# 九州電力(株)玄海原子力発電所3号炉及び4号炉の 特定重大事故等対処施設に係る審査について

平成31年3月6日  
原子力規制庁

### 3. 審査結果：特重施設を構成する設備の設計及び体制（2 / 2）

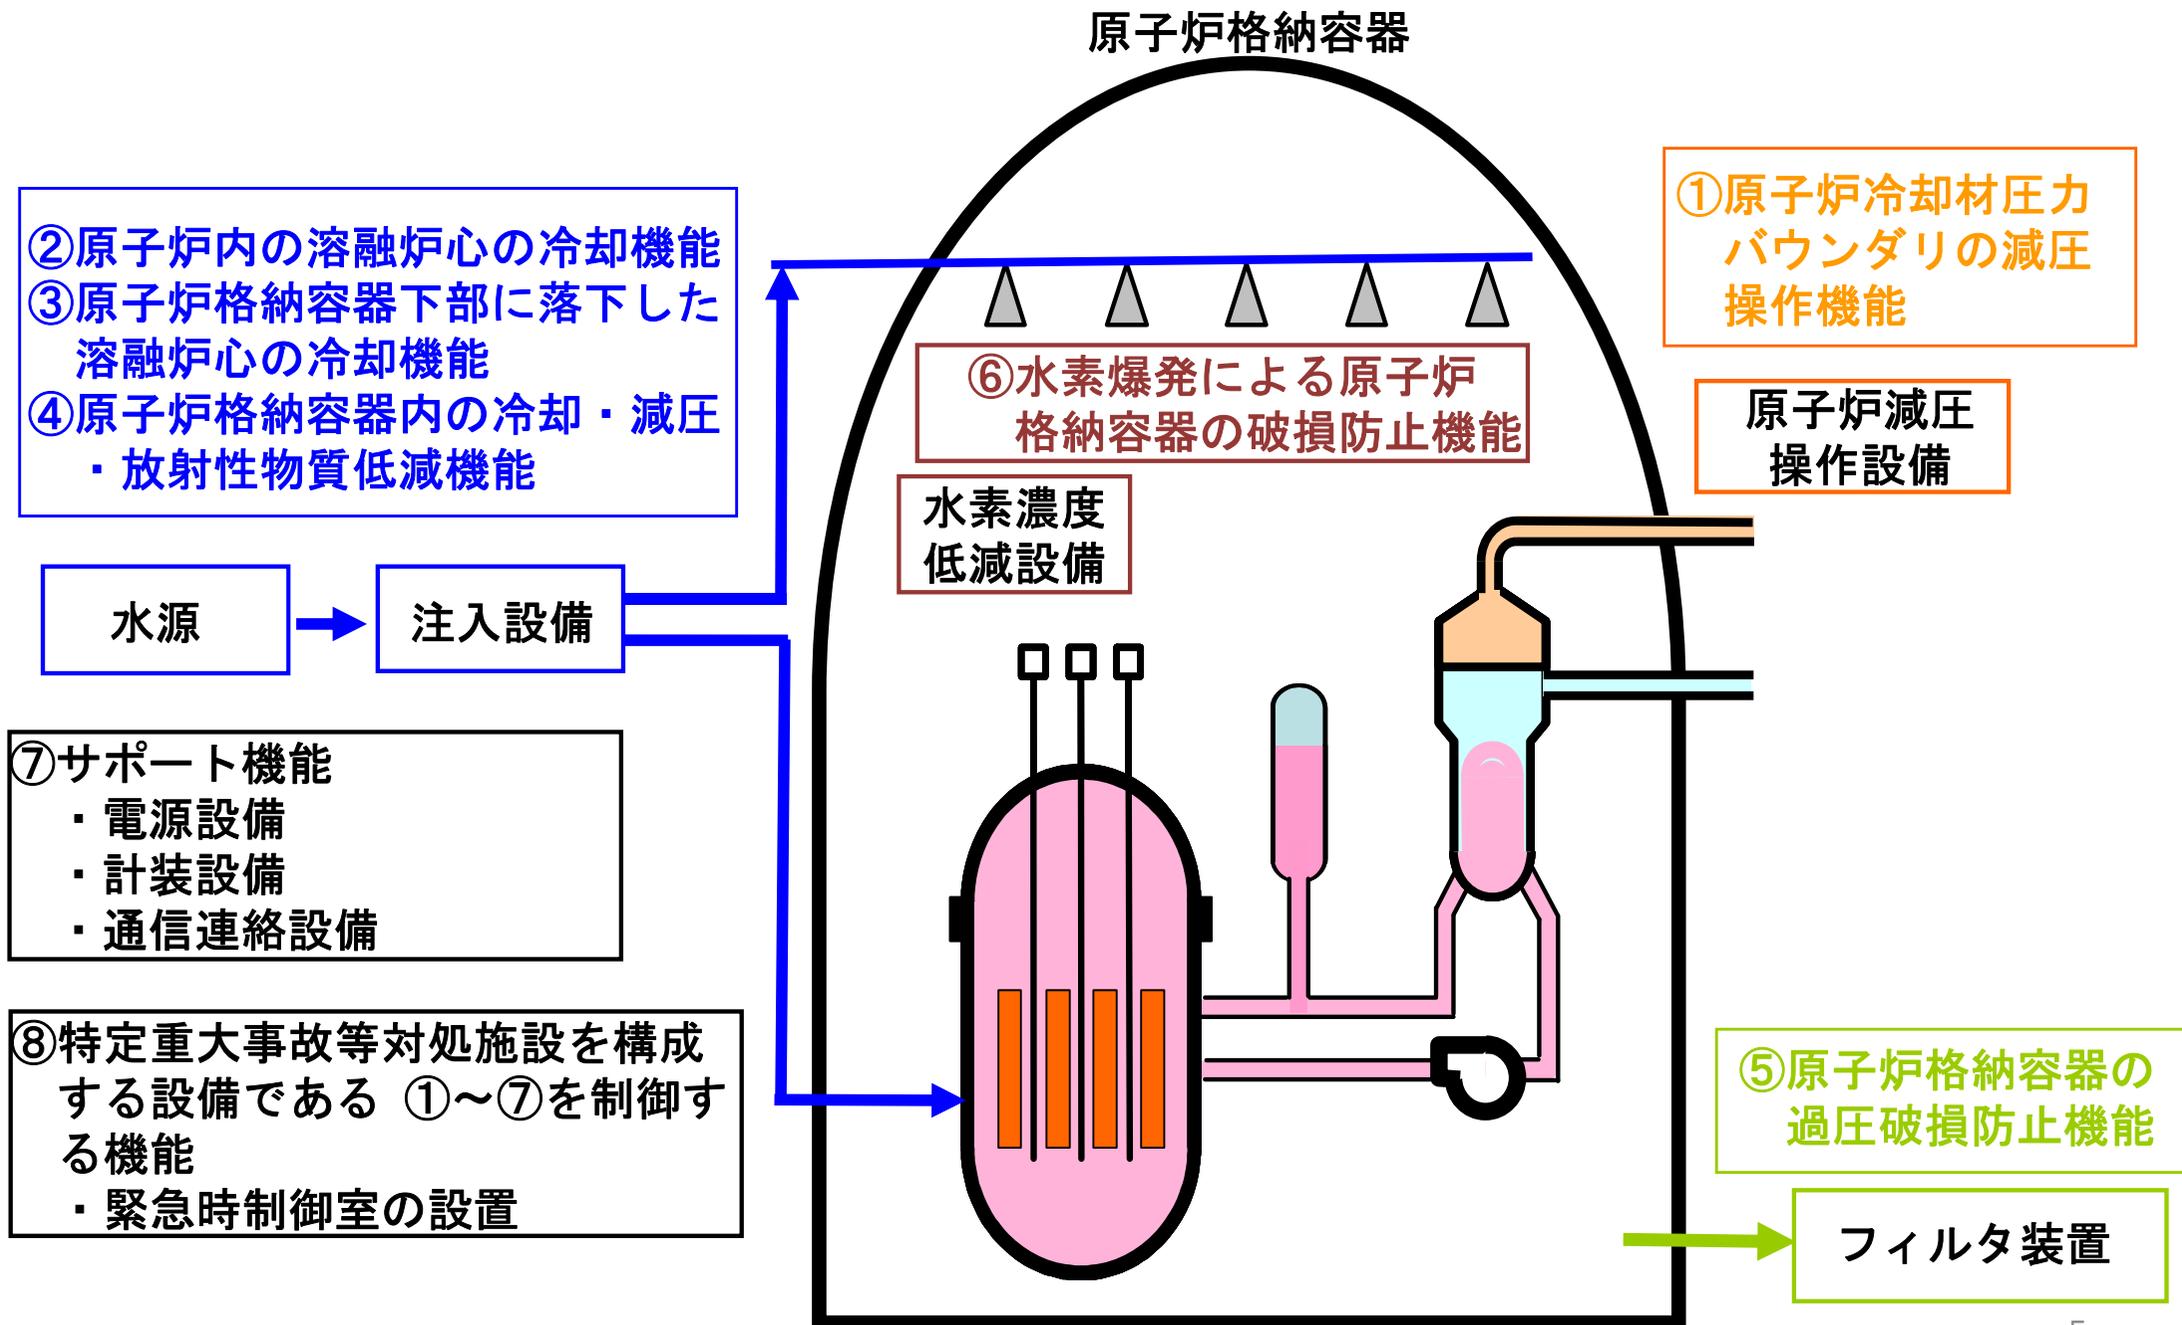
原子炉格納容器の破損を防止するために必要な機能を有する設備に係る設計方針について、以下の①から⑧の機能を有する設備及び緊急時制御室を設置するなどとしていることから第42条第2号に適合するものと判断した。

- ① 原子炉冷却材圧力バウンダリの減圧操作機能（原子炉減圧操作設備）
- ② 原子炉内の溶融炉心の冷却機能（低圧注水設備）
- ③ 原子炉格納容器下部に落下した溶融炉心の冷却機能（原子炉格納容器下部への注水設備）
- ④ 原子炉格納容器内の冷却・減圧・放射性物質低減機能（格納容器スプレイへの注水設備）
- ⑤ 原子炉格納容器の過圧破損防止機能（フィルタベント）
- ⑥ 水素爆発による原子炉格納容器の破損防止機能（水素濃度制御装置）
- ⑦ サポート機能（電源設備、計装設備、通信連絡設備）
- ⑧ 上記設備の関連機能（減圧弁、配管等）
